- **Pod Dual Hemo MCable utilisé avec la solution de monitoring Infinity Acute Care System (IACS).**

Consigne importante de sécurité !

Possibilité de mesures incorrectes de la pression artérielle invasive due à une possible pénétration de liquide. L'appareil peut ne pas respecter l'indice IPX4 qu'il est supposé avoir.

Septembre 2017

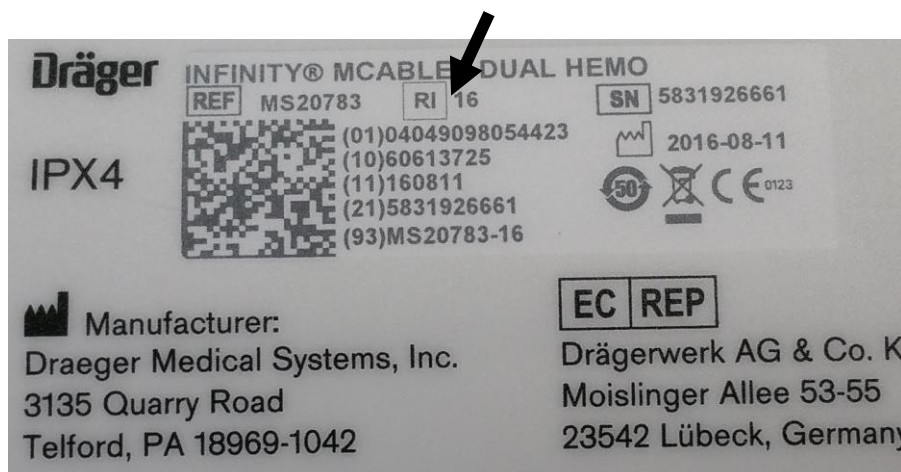
Veillez vérifier vos Pods Dual Hemo MCable afin de déterminer s'ils ont un des Indices de Révisions (RI) 15 ou 16 concernés.

L'Indice de Révision se situe à l'arrière du Pod Dual Hemo MCable. Vous trouverez ci-dessous un exemple de l'emplacement de l'Indice de Révision (RI).

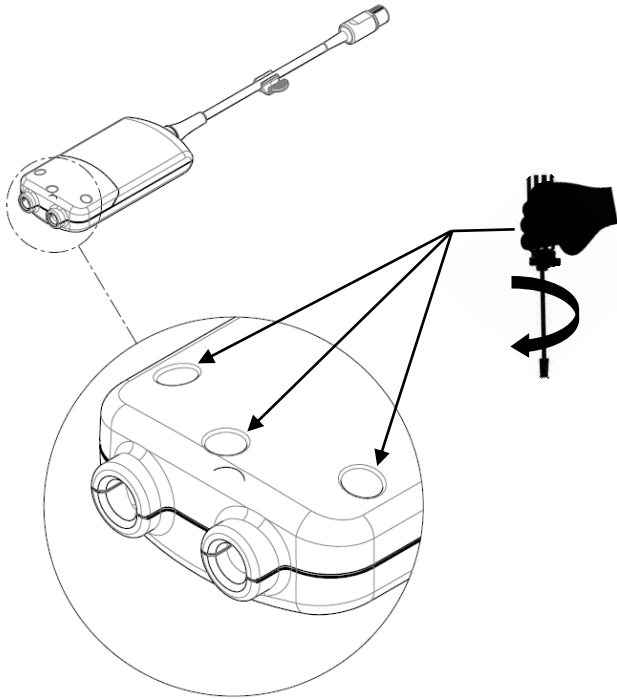
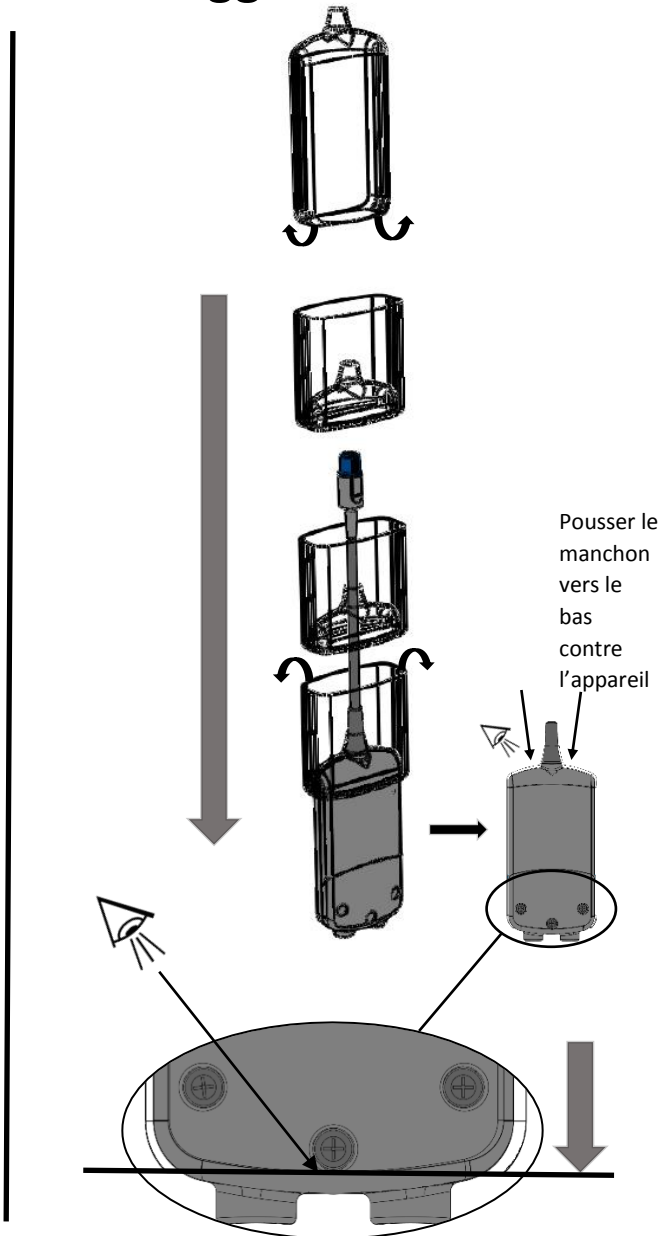
Si vous avez des Pods Dual Hemo MCable concernés, veuillez nous contacter avec la feuille de réponse et de commande ci-jointe. Vous recevrez un manchon qui pourra être installé pour empêcher la pénétration de liquides. Veuillez consulter la pièce jointe pour le positionnement vertical correct requis pour le Pod Dual Hemo MCable et pour les instructions d'installation du manchon.

1. Serrer manuellement

2. Méthode d'installation suggérée

3. Orientation
